Tema: Predicción y evaluación de impactos. Subtema: Localización próxima a población, recursos o áreas protegidas.

Ilustracion 10: Mapa de Ruido YLDN. Curvas Isofonicas. Tramo Lliulliu - Colliguay: EE + T785 a T807.

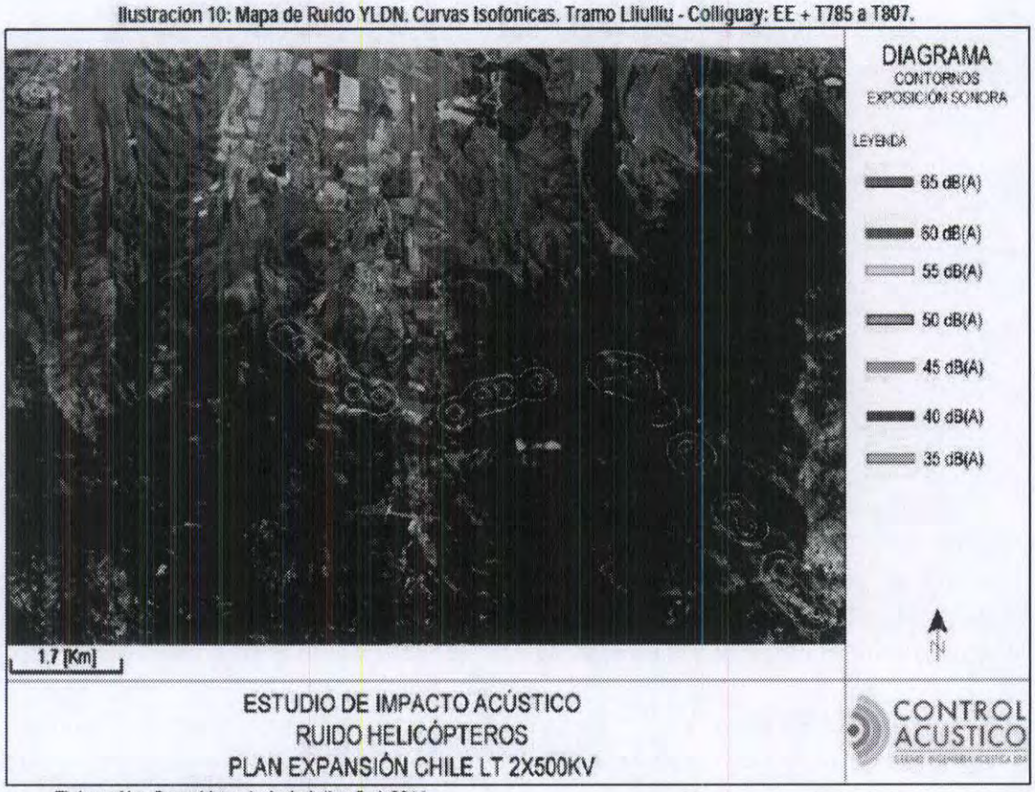
El titular debe entregar mayor información sobre el uso de helicópteros para la instalación de las torres T785 a T821 sobre el sector de Lliu Lliu y Fundo las Pataguas, los cuales son mencionado sólo en la Descripción del proyecto, sin aclarar si los helicópteros volarán desde Santiago a Limache con las torres colgando o las tomarán en otro sector, el cual no viene especificado. Sin perjuicio de lo largo del trayecto, no vienen indicadas las rutas de vuelo como tampoco están incorporadas en la definición del área de influencia, en la predicción y evaluación de impactos como tampoco en Capítulo 08 Plan de Prevención de Riesgos, Contingencias y Emergencias, que es lo más grave.

Respecto de la determinación de área de influencia en relación a la utilización de helicópteros, cabe señalar que ésta no se ha definido dado que el impacto del ruido por uso de helicóptero es poco significativo. Esto se evidencia en que de acuerdo a las modelaciones efectuadas, en ningún lugar se supera el YLDN (nivel de ruido día-noche anual) de 65 dB(A) que es el nivel máximo permitido más restrictivo de la FAR 150, Norma Norteamericana de referencia y de uso extensivo para la evaluación de operaciones aeroportuarias en el país. En la siguiente imagen se indica el estudio de ruido realizado para la zona de Lliu Lliu:

**Figura 12: Esquema de franja de seguridad de la línea**

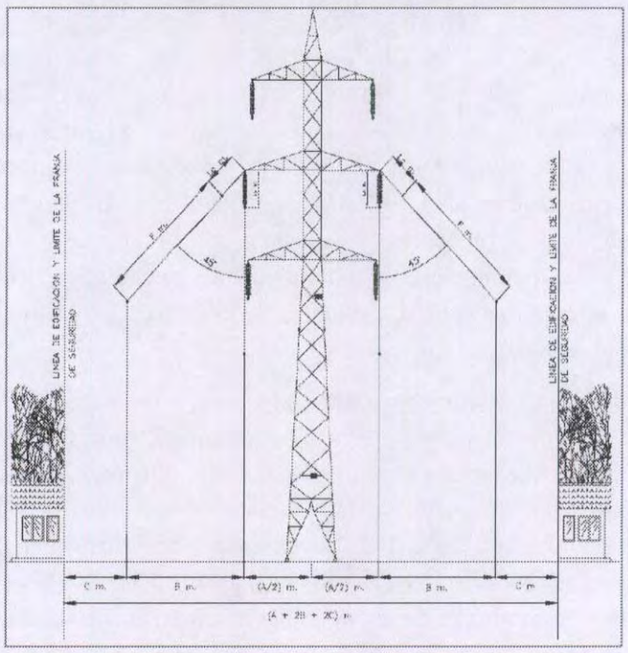
510.3 Observación
Tema: Predicción y evaluación de impactos. Subtema: Riesgo para la salud de la población.
No incluyen en el capítulo 4 de Predicción y Evaluación de Impactos diversos daños a la salud humana producto de la cercan fa de tendido eléctricos de alta tensión y documentados por diversas fuentes, como por ejemplo: cáncer de mama (Tchernitchin, 2004), abortos (Tchernitchin, 2004), Alteración de tratamientos con psicoactivos, con incidencia en suicidios (Tchernitchin, 2004), leucemia (C.Y. Li y Cols, 1997), y diversos casos de cáncer infantil como leucemia, tumores al

Por otra parte, el proyecto tiene considerada una faja de seguridad exigida por normativa nacional NSEG 5 E. n. 71, Reglamento de Instalaciones Eléctricas de Corrientes Fuertes, dentro de la cual no se permite viviendas y para la cual, en el borde de ella se han verificado amplios márgenes de seguridad respecto a los límites de exposición recomendados por la normativa internacional. Esto está ilustrado en el siguiente esquema: Figura N°12, esquema de franja de seguridad de la línea (en Adenda, sección 18, N°18.16, pág. 45)
